**RAPPORT AU CONSEIL
DEPARTEMENTAL DE
L'ENVIRONNEMENT ET DES RISQUES
SANITAIRES ET TECHNOLOGIQUES**

Ref : EQUIPE B1 219-2013
MC-CAIN_HARNES_RAPPORT_070.00846_15072013

Objet : modification de l'arrêté préfectoral du 4 février 2013

Raison sociale	: MC CAIN ALIMENTAIRE SA
Adresse de l'établissement	: Z.I de la Motte du Bois – BP 39 - 62440 HARNES
Téléphone/Télécopie	: 03.21.08.78.00 / 03.21.08.78.01
N° SIRET	: 320 442 726 00016
Activité principale	: Fabrication de frites surgelées et de flocons de pommes de terre
Code APE	: 153 A

Annexe 1 : plan des installations

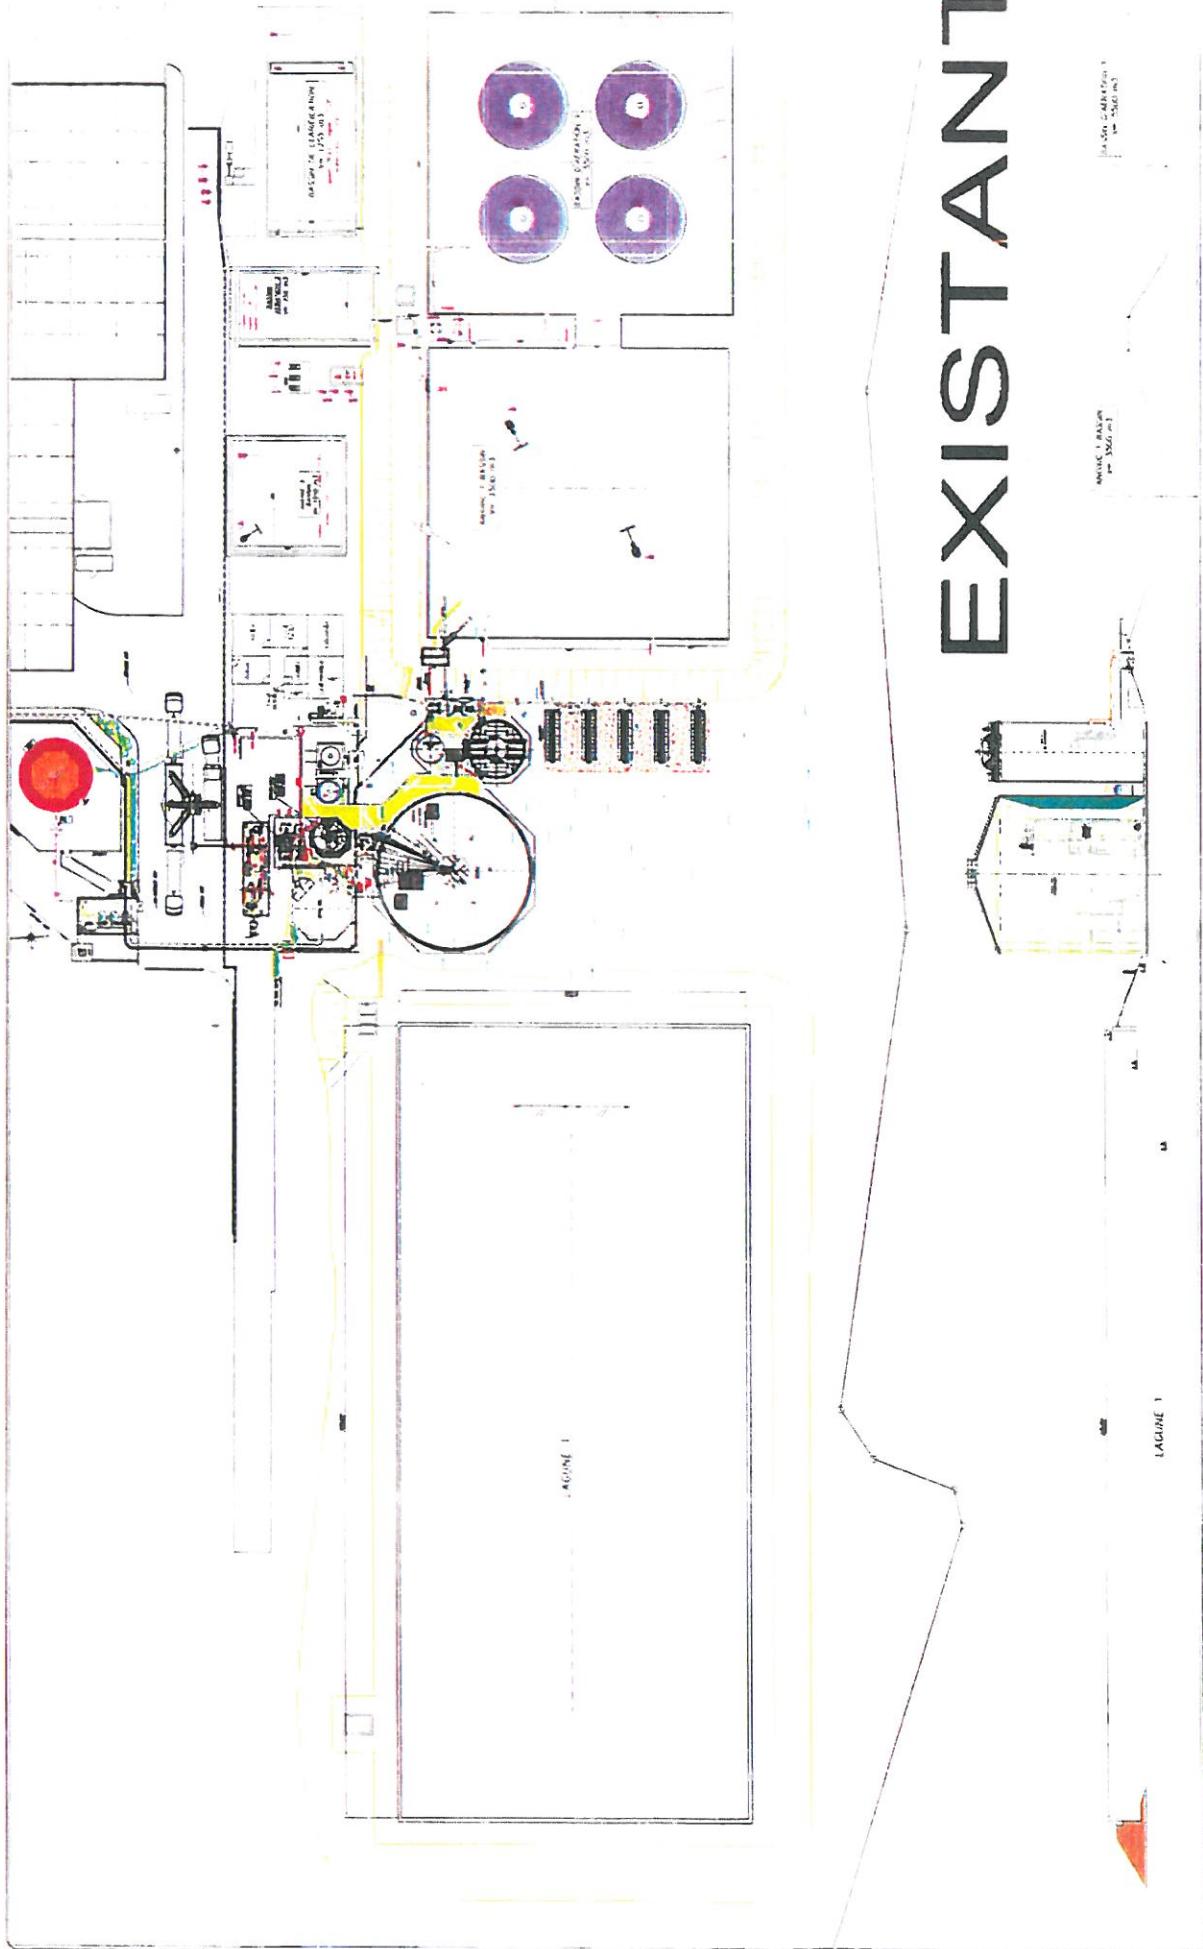
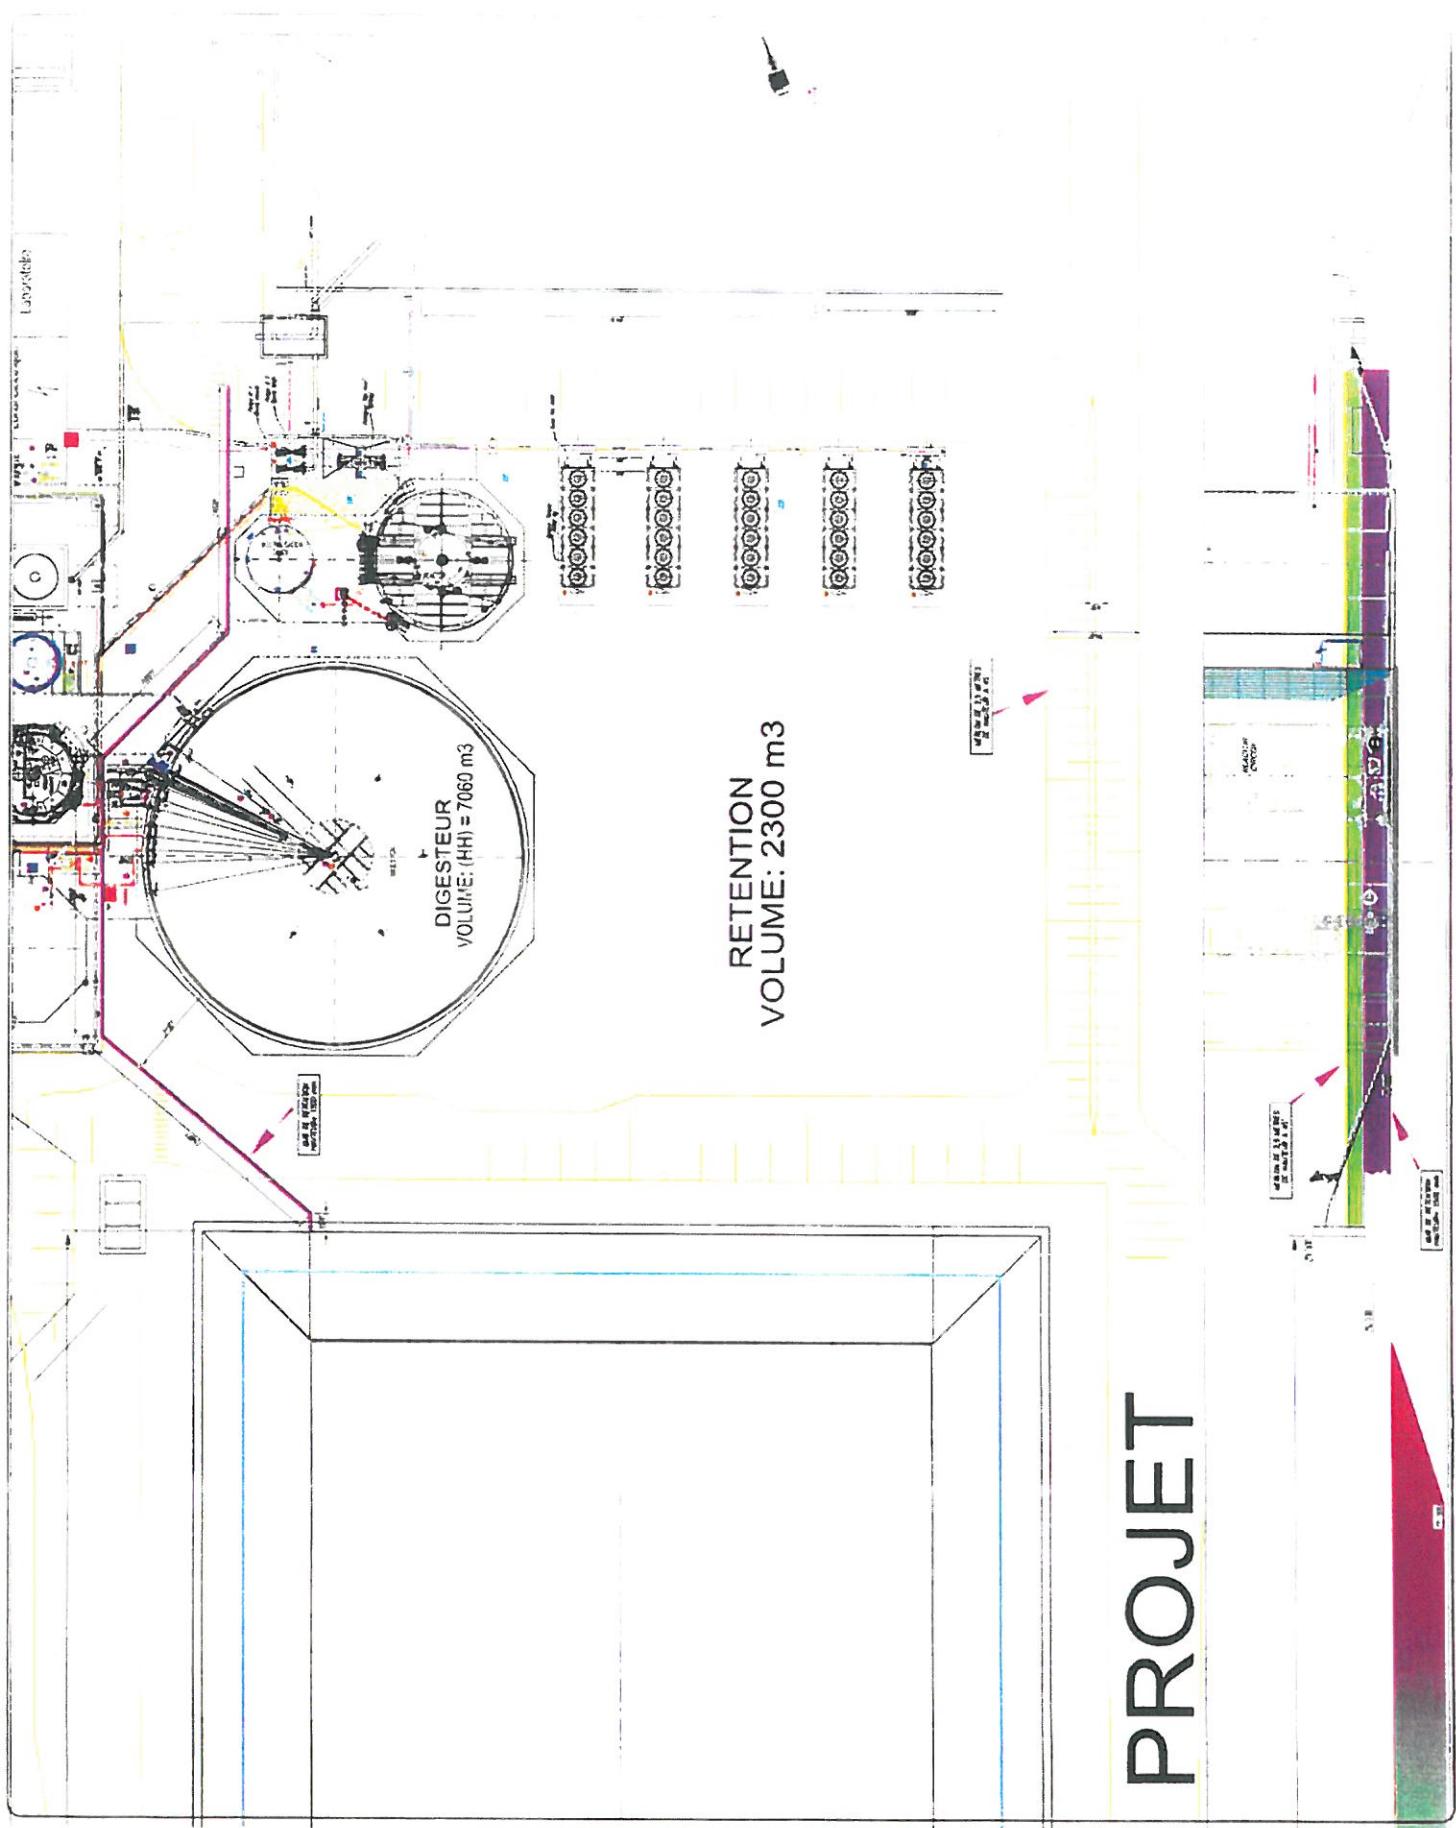
Par courrier du 2 juillet 2013, l'exploitant a demandé une modification de l'arrêté préfectoral du 4 février 2013, dans la mesure où la configuration des installations existantes ne lui permet pas de réaliser une rétention de 7000 m³.

L'exploitant propose de mettre en place une rétention de 2 300 m³, soit le tiers du volume de liquide contenu dans le digesteur et propose comme mesure compensatoire d'intégrer l'IC-réacteur dans cette rétention. L'IC-réacteur est le cylindre métallique vertical qui sert à la méthanisation des effluents liquides avant traitement dans les bassins aérobies et anaérobies de la station d'épuration. L'IC-réacteur ayant un volume de 1 000 m³, la rétention prévue permet de récupérer l'intégralité du volume de l'IC-réacteur.

- Au vu de la configuration des lieux, la solution proposée par l'exploitant consistant à faire une rétention comprenant à la fois le digesteur et l'IC-réacteur est pertinente.
- A l'ouest du digesteur est située une lagune en cours de démantèlement. L'inspection des installations classées propose d'imposer à l'exploitant une prescription supplémentaire : lorsque la lagune 1 sera démantelée, l'exploitant devra réaliser une rétention supplémentaire permettant de disposer sur la zone d'un volume de confinement égal au volume d'eau contenu dans le digesteur.

- en cas de fuite de liquide provenant de l'IC-réacteur, l'intégralité du volume de liquide contenu dans l'IC-réacteur est confiné dans la rétention
- en cas de fuite de liquide provenant du digesteur, les premiers flots de liquide épandu sont confinés dans la rétention ;

- 1 000 m³ en cas de fuite de liquide provenant de l'IC-réacteur
- 2 300 m³ en cas de fuite de liquide provenant du digesteur.
